COMMISSION ROYALE DES MONUMENTS ET DES SITES
KONINKLIJKE COMMISSIE VOOR MONUMENTEN EN LANDSCHAPPEN

N/Réf. : BXL20300_
BXL22402_712_PUN
Gest. : GM
V/Réf. : 2043-0079/03/2023-121PR /
Corr DPC: A.C. Noël
NOVA : 04/PFU/1893392
Corr DU: D. Soubri / J. Doignies

BRUXELLES. Quai au Bois à Brûler, 29-31 et 33
(= porte cochère du n° 33 classée comme monument / partie avant des deux biens en ZP de la maison classée n° 25 / maison n° 33 inscrite à l'Inventaire)
PERMIS UNIQUE : Rénover, transformer et revoir les affectations des 2 bâtiments comme suit :

Avis conforme de la CRMS

Porte cochère n°33 – état existant

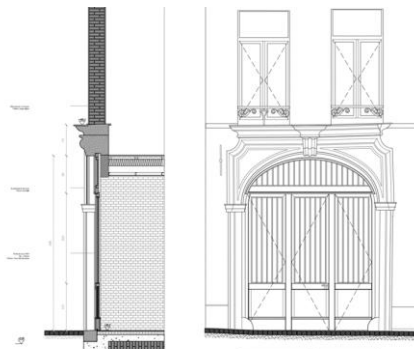
La CRMS émet un avis conforme favorable sous conditions sur la restauration de la porte cochère.

Si la CRMS ne s'oppose pas à la restitution de la triple porte de 1942, elle déplore que les recherches n'aient pas été poussées plus loin pour trouver un modèle de porte plus adéquat et plus cohérent par rapport à la typologie de la porte cochère. En effet, la Commission avait suggéré, lors de son avis précédent, de documenter notamment les portes existantes dans des porches similaires du quartier. Un survol de quelques portes cochères du quartier montre qu'il s'agit généralement de doubles portes (souvent à panneaux moulurés) sous imposte (par ex. : Quai au Bois à Brûler 7, Quai au Bois à Brûler 7 / angle rue des Peupliers 2, Quai aux Briques 62, Quai aux Barques 3, Quai au Bois de Construction 9). La typologie d'une double porte est inhérente aux passages cochers pour permettre le passage aisé du charroi. **Dès lors, la CRMS encourage vivement le demandeur de poursuivre les recherches et de proposer une double porte s'inspirant des portes historiques encore présentes dans le quartier et l'invite à soumettre une nouvelle proposition en ce sens à la DPC.**

- de présenter des plans d'exécution plus détaillés et à plus grande échelle de la nouvelle porte ;
- de préciser l'essence de bois à utiliser pour les greffes (restauration de l'imposte) et la nouvelle menuiserie ;
- de justifier la teinte des menuiseries et d'en soumettre un échantillon à la DPC ;
- de ne pas placer le vidéophone sur l'encadrement en pierre bleue mais sur la nouvelle menuiserie, afin d'éviter d'abîmer la pierre. De manière générale, tout élément ajouté et contemporain (vidéophone, boîte aux lettres...) doit s'intégrer dans la nouvelle porte de manière à préserver au maximum la matière historique ;
- de prévoir un test de nettoyage de l'encadrement en pierre bleue et de soumettre le résultat de ce test à la DPC pour approbation.
